六輕相關計畫
環境影響評估審查結論
執行監督委員會
(台塑企業)

第七十三次委員會報告資料

中華民國 107 年 12 月 27 日

第72次監督委員會意見暨 歷次尚需回覆意見辦理情形

中華白海豚海上調查航線示意圖

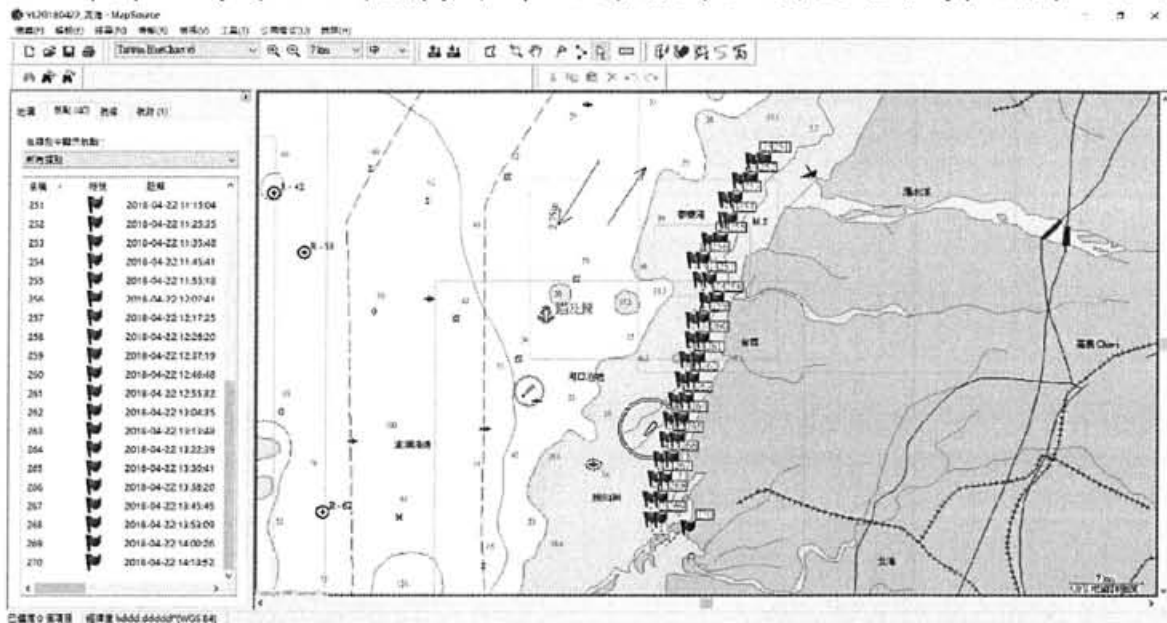
- (一)為何本季(107Q2)沒有中華白海豚，請將歷年同期的調查情形列表說明，並請說明數量變化與減少原因。
- (二)依簡報第34頁顯示近年(97年~106年)來本觀測海域(雲林沿海北側)中華白海豚被目擊次數增加，但本季(107Q2)調查結果並未發現中華白海豚活動，請增列第1季資料，並補充說明其目擊次數之變化趨勢。
- (三)請開發單位補充白海豚海上觀測計畫之詳細內容，另本季(107Q2)目擊次數低於往年平均次數，是否有加強觀測之需要？

1. 開發單位係委託專業團隊進行中華白海豚海上調查，範圍北起濁水溪口，南至台子村，循兩條航線(一條近岸航線、一條離岸航線)進行觀測，航線示意圖與方法說明如下：

- (1)兩條海上調查航線為：
A. 近岸航線，以---表示。
B. 離岸航線，以——表示。
- (2)兩條航線間隔為0.5海浬，長度為36.9公里。
- (3)每次調查選擇2條航線之先後順序，採隨機決定。
